Audi S6 / RS 6 / S7 / RS 7 / A8 / A8L / S8 / S8 plus オイルストレーナーの改修

リコール届出番号	外-3466	リコール届出日	2022年9月1日
基準不適合状態にあると認める構造、装置又は性能の状況及びその原因	ターボチャージャーへのオイル供給ラインに取り付けられているオイルストレーナーにおいて、当該ストレーナーのメッシュサイズが小さすぎるため、オイルストレーナーにオイルの沈殿物が付着することがあります。長期間、車両を使用することにより沈殿物が増加すると、オイルストレーナーがつまり、ターボチャージャーへ十分なオイルを供給できなくなり、最悪の場合、エンジンの出力低下やエンジンが停止するおそれがあります。		
改善措置の内容	全車両、当該オイルストレーナーを対策品と交換します。また、ターボチャージャーを点検し、必要であれば新品と交換します。

不具合発生箇所

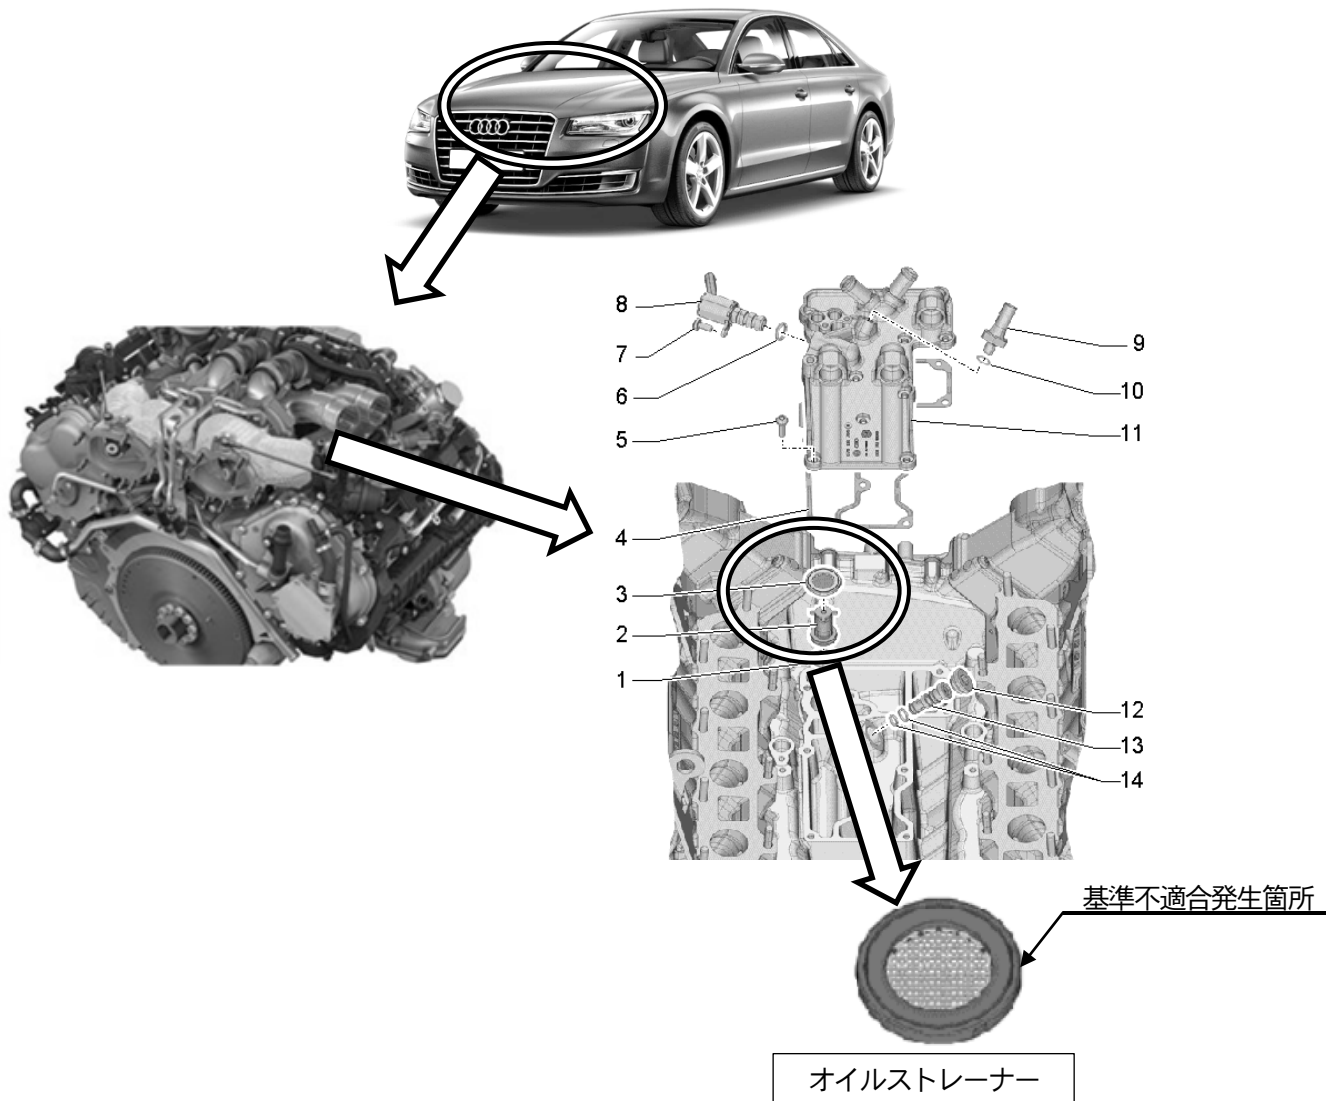
注： は、交換する部品を示します。
